ASSOCIATION DONGEOISE des ZONES à RISQUES et du PPRT.

Questionnement soulevé suite à la lecture du résumé non technique de l'Étude De Dangers de la Caverne Propane (octobre 2020)

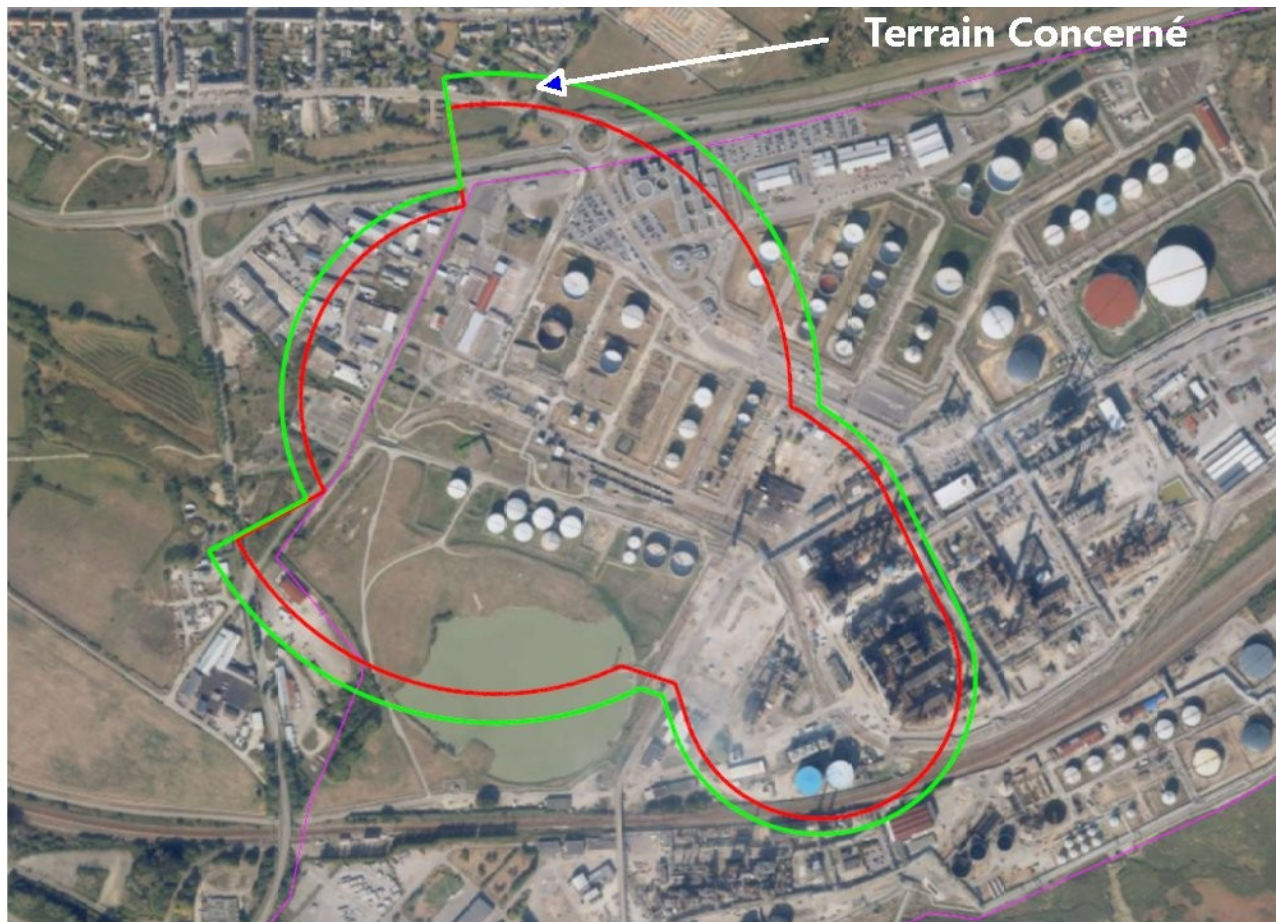
Pourtant au regard de la cartographie concernant les enveloppes des cercles de dangers on remarque :

- ▼ que le phénomène UVCE peut atteindre une zone d'habitations (seuil considéré SER),
- ▼ que si le phénomène des flashfire se situe actuellement juste en deçà d'une zone habitée (seuil SEi) il est prévu la construction de 16 logements sur un terrain situé entre le seuil SEi et le seuil SELS (voir carte jointe).

Il est également indiqué que le futur tracé de la voie ferrée n'est pas exposé. Cette affirmation est très surprenante (voir carte du tracé jointe).

Cette « sous-estimation » n'est-elle pas de nature à modifier le positionnement dans la grille MMR ?
